세 라 믹 일 반 산 업 단 지 개 발 실 시 계 획 (변 경) 지 구 단 위 계 획

2024. 11.

목 포 시

④ 지구단위계획 (변경)결정 조서

가 구 및 획지의 규모와 조성에
관한 도시관리계획결정도(변경)

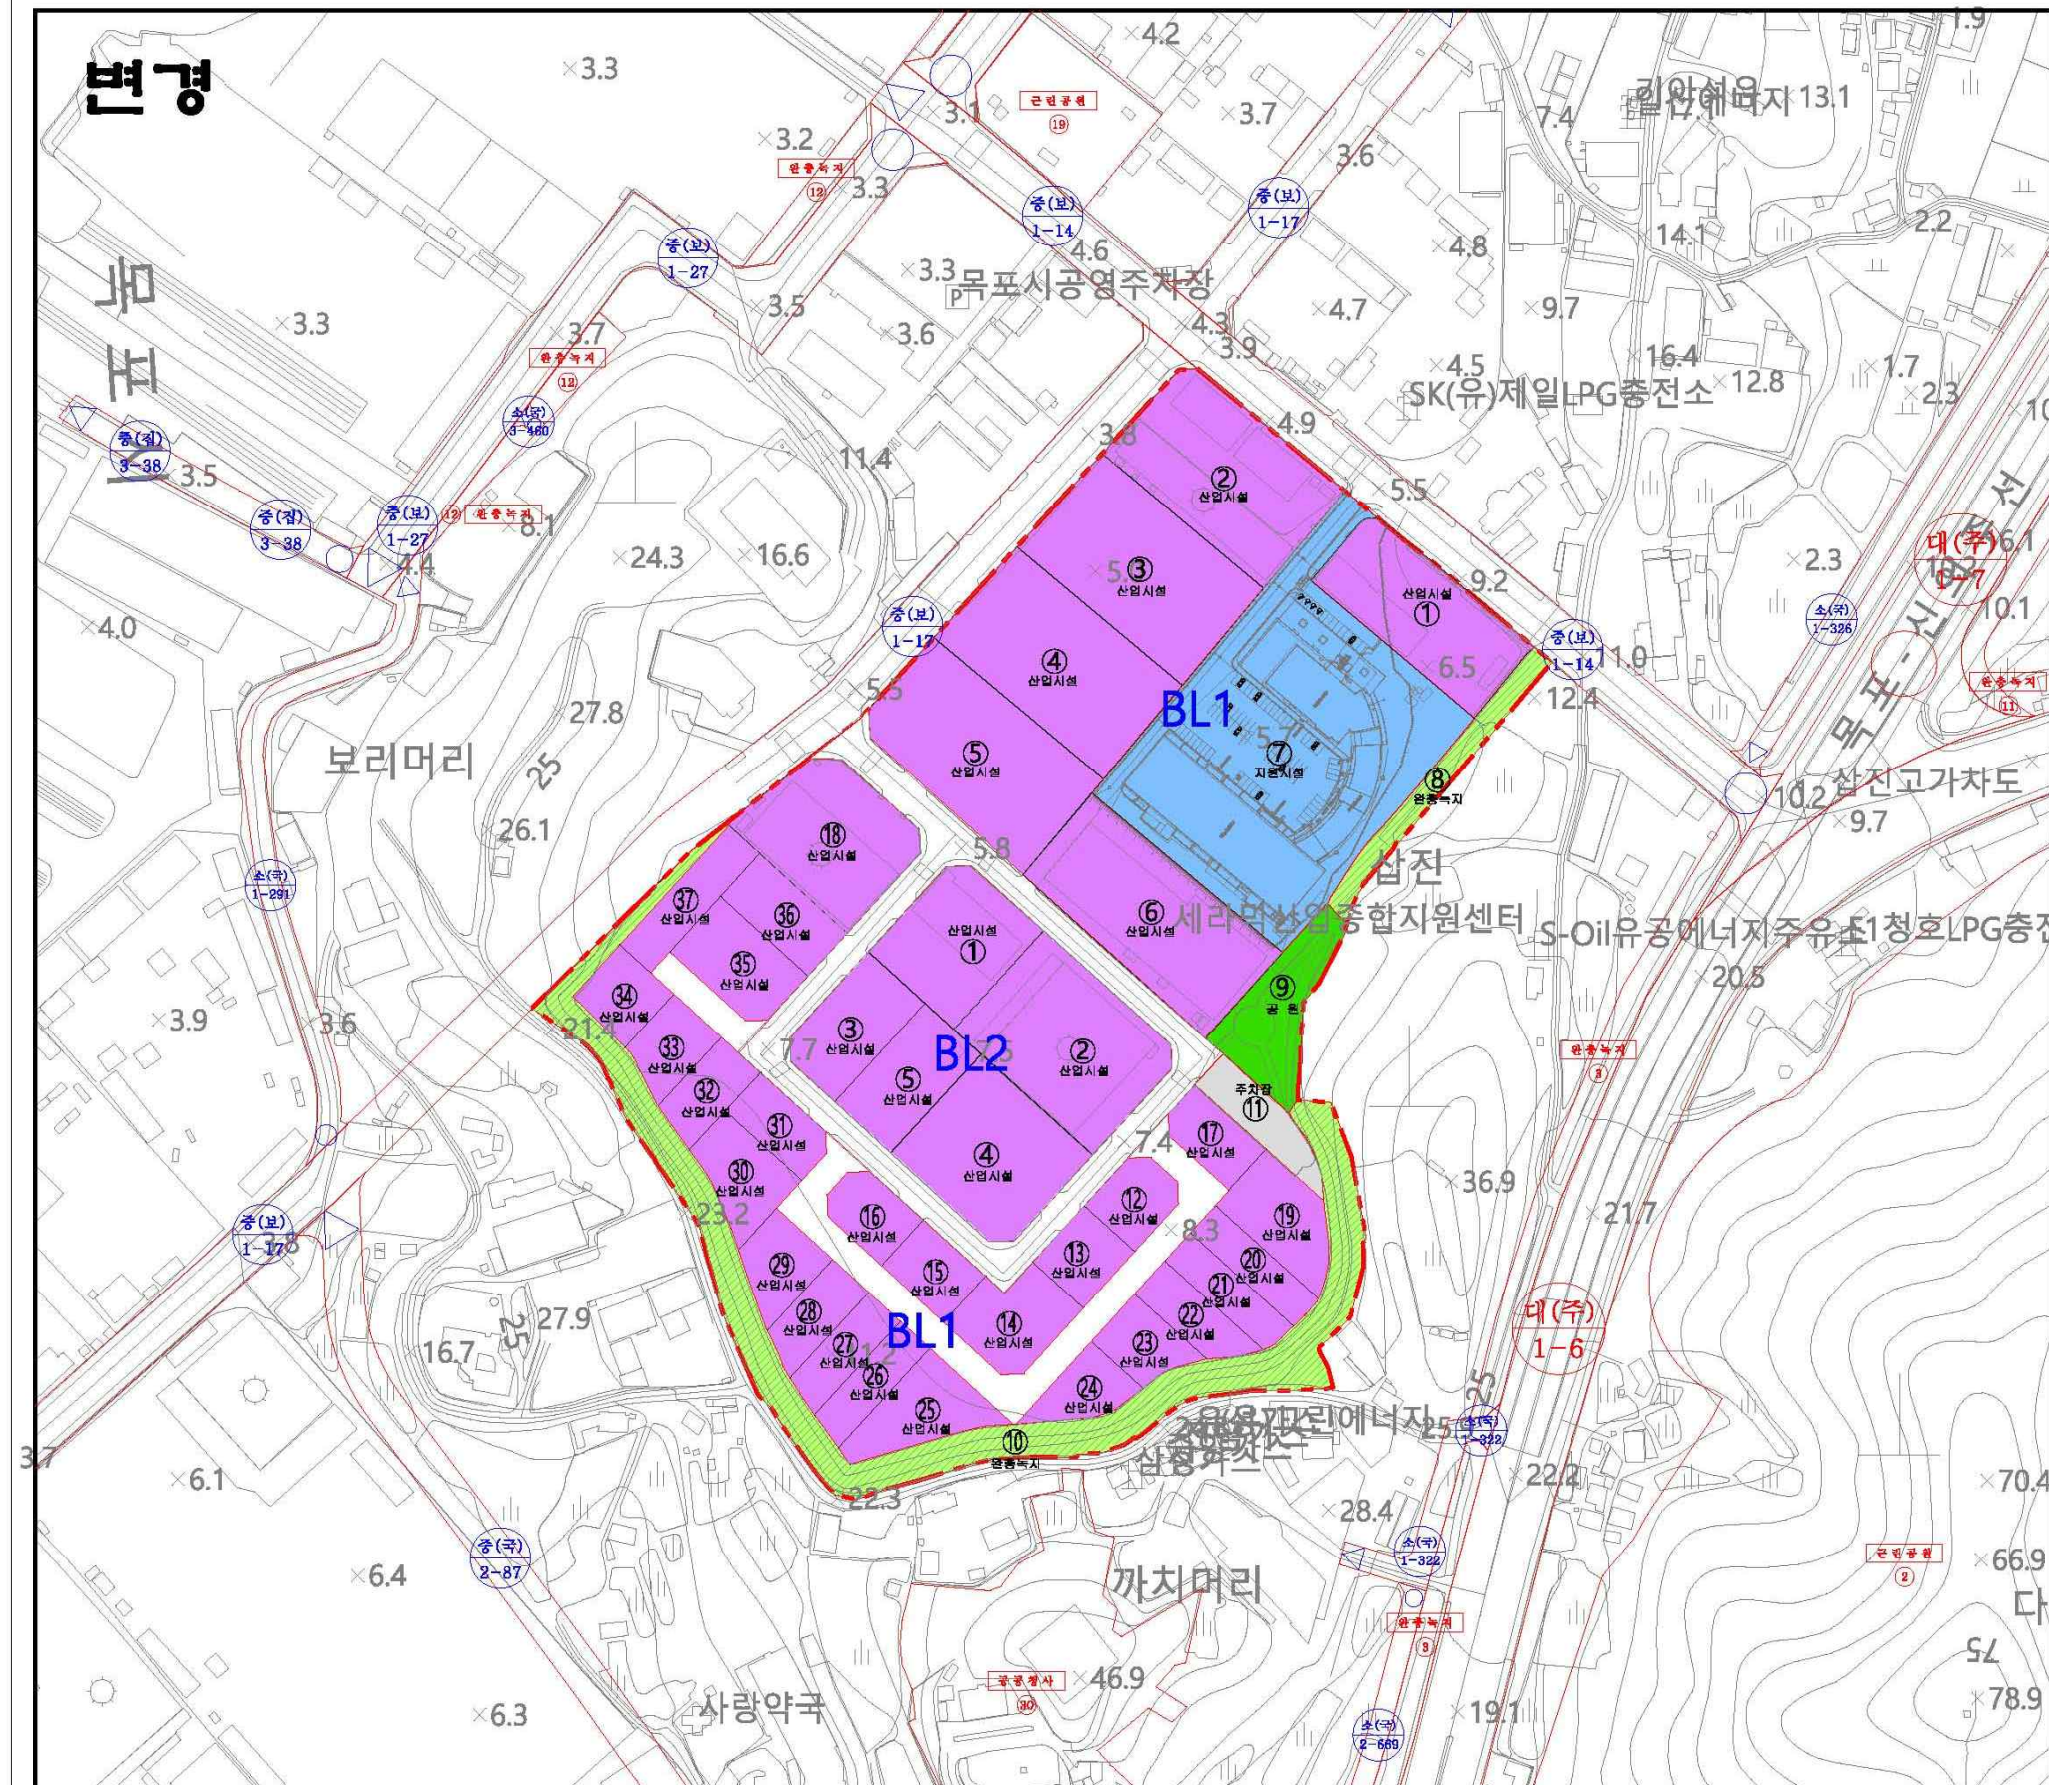
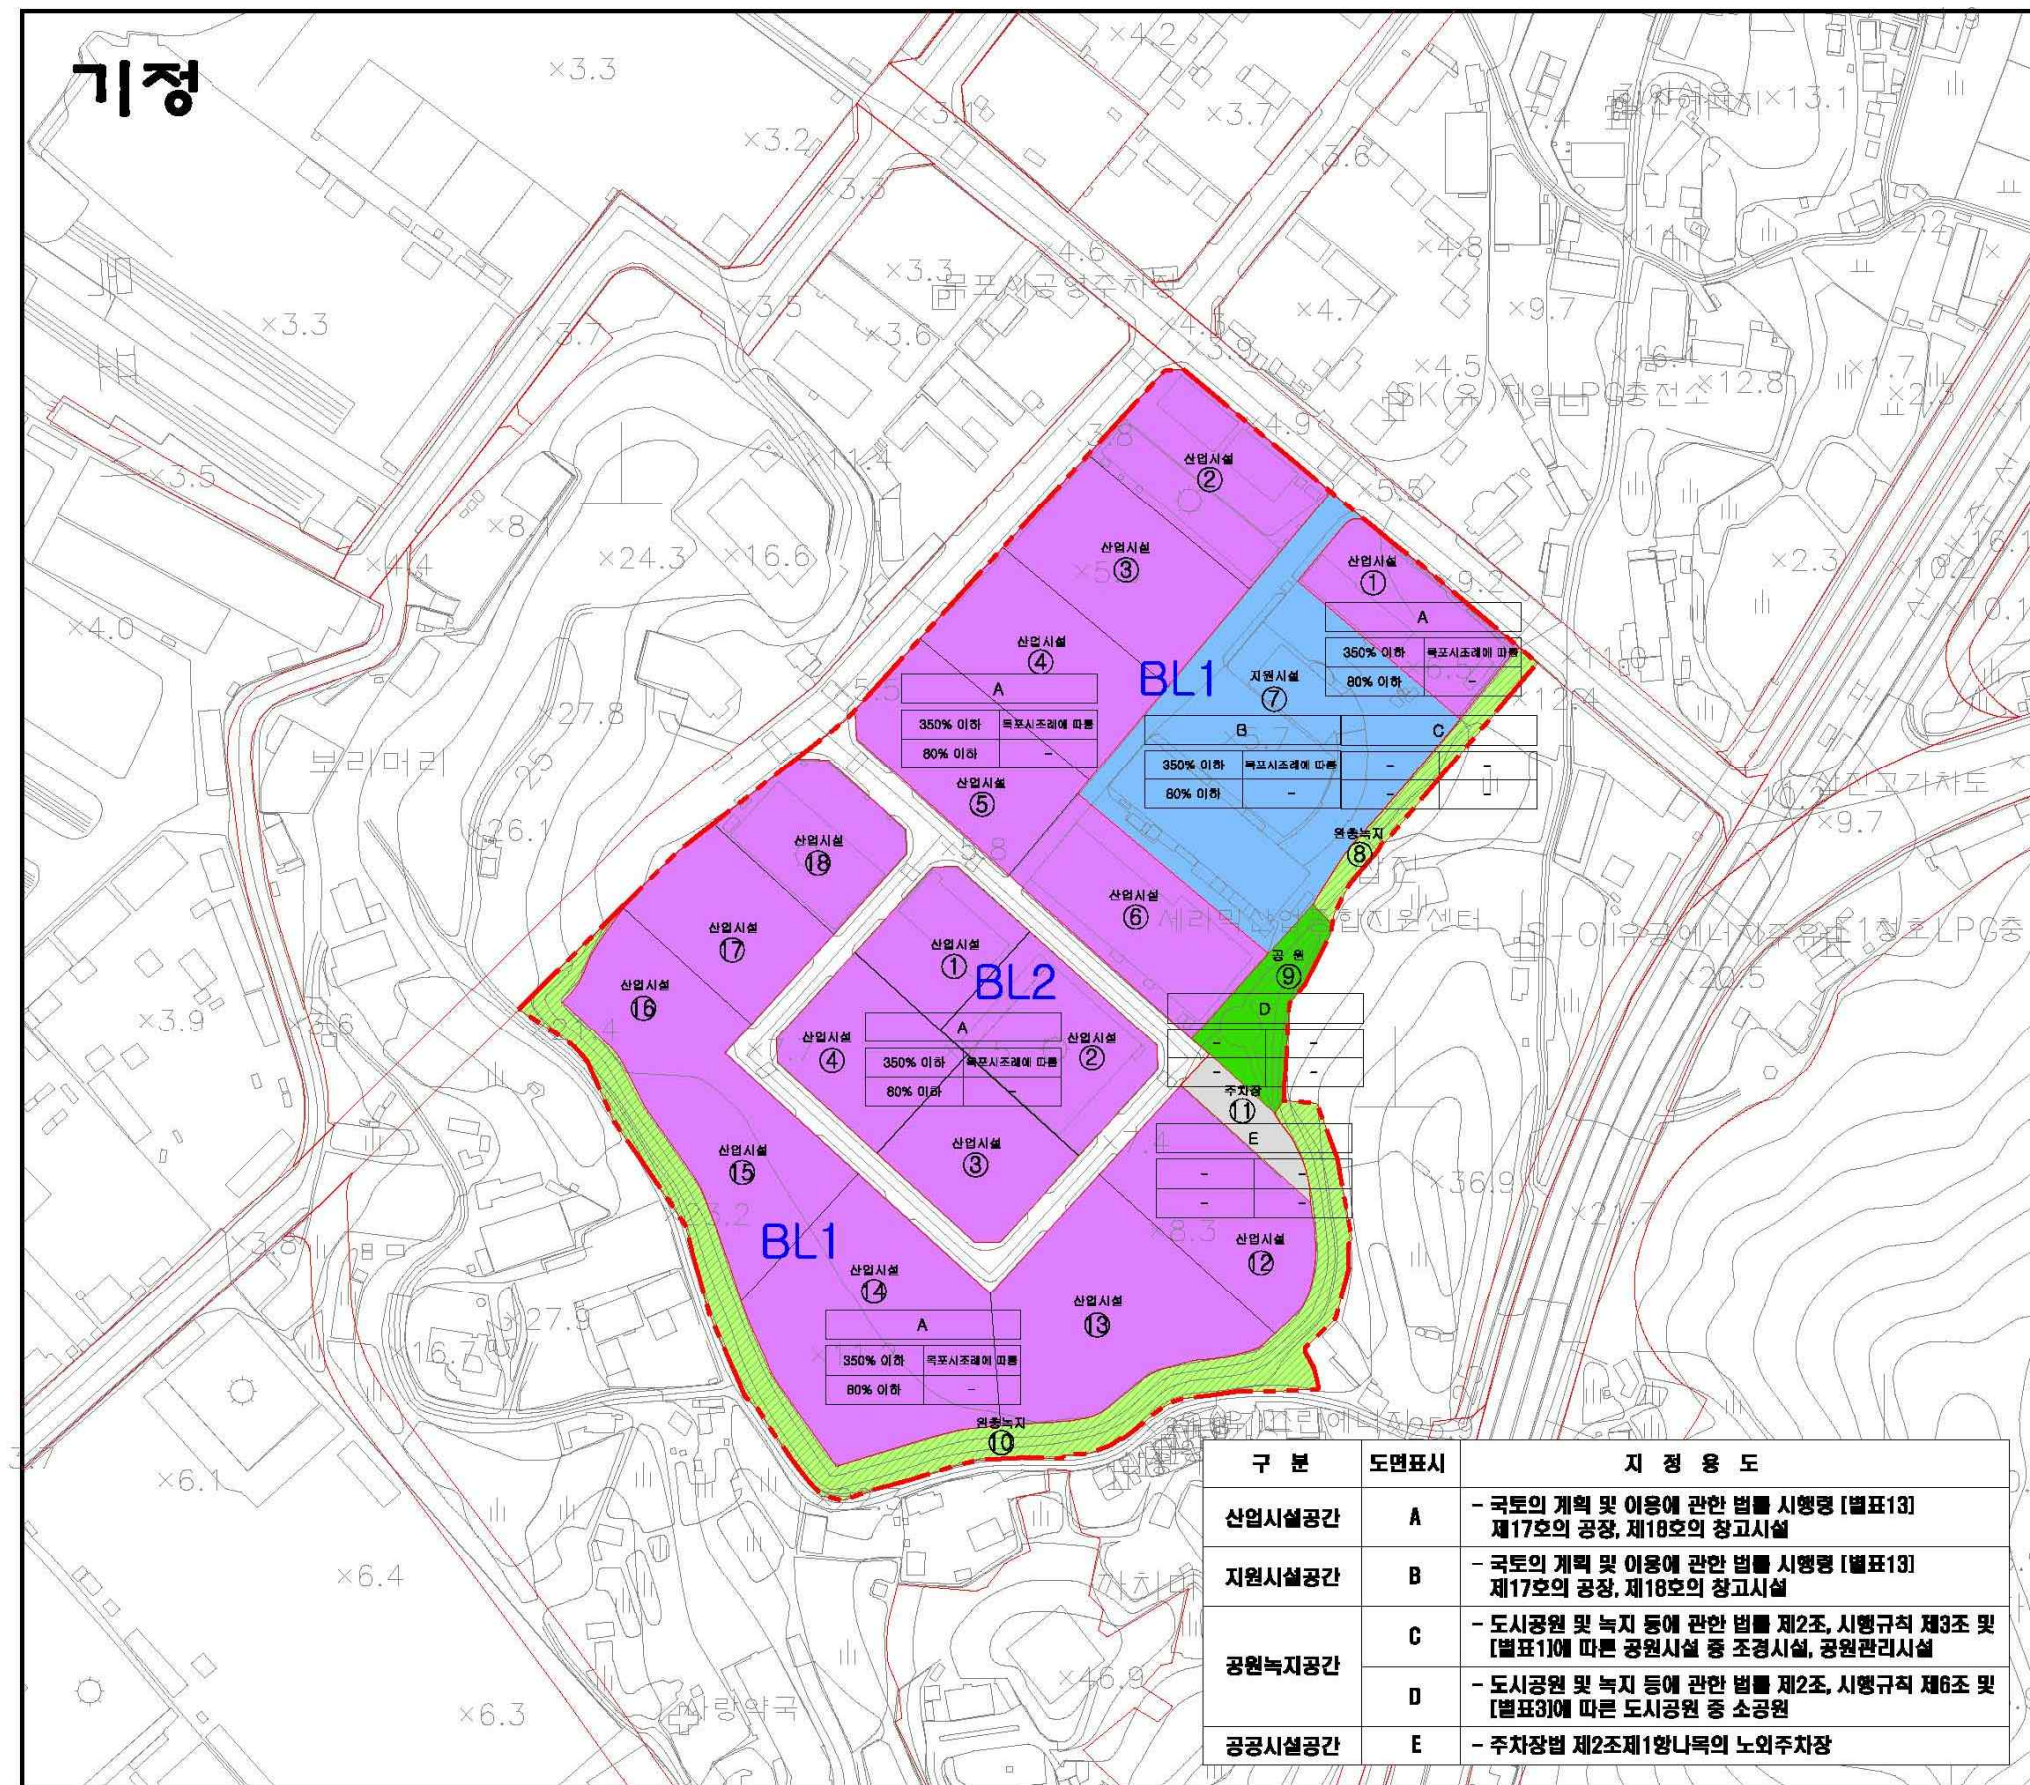
도면 번호	가구 번호	면적(㎡)	획지		비고	
			위치	면적(㎡)		
계		104,041.0	-	104,041.0		
1	BL 1	89,005.3	1	3,645.4	산업시설공간	분할·합병가능
			2	4,891.5		
			3	5,033.4		
			4	5,008.5		
			5	5,012.7		
			6	5,130.0		
			7	14,529.4	지원시설공간	분할·합병가능
			8	1,404.1	공원녹지공간(녹지)	-
			9	2,150.4	공원녹지공간(공원)	-
			10	9,260.8	공원녹지공간(녹지)	-
			11	1,114.9	공공시설공간(주차장)	-
			12	990.2	산업시설공간	분할·합병가능
			13	990.3		
			14	1,626.9		
			15	990.0		
			16	990.2		
			17	990.4		
			18	3,516.1		
			19	1,635.7		
			20	976.1		
			21	980.1		
			22	982.1		
			23	971.8		
			24	949.5		
			25	1,630.1		
			26	986.0		
			27	985.4		
			28	982.0		
			29	1,106.3		
			30	1,371.1		
			31	990.0		
			32	989.4		
			33	988.3		
			34	988.5		
			35	1,650.6		
			36	1,290.0		
			37	1,277.1

도면 번호	가구 번호	면적(㎡)	획지		비고	
			위치	면적(㎡)		
2	BL 2	15,035.7	1	2,837.2	산업시설공간	분할·합병가능
			2	4,677.2		
			3	1,891.5		
			4	3,738.8		
			5	1,891.0

※ 산업입지의 개발에 관한 통합지침에 의거 획지 분할 및 합병시 획지(산업시설용지)의 최소 필지규모는 900㎡로 함
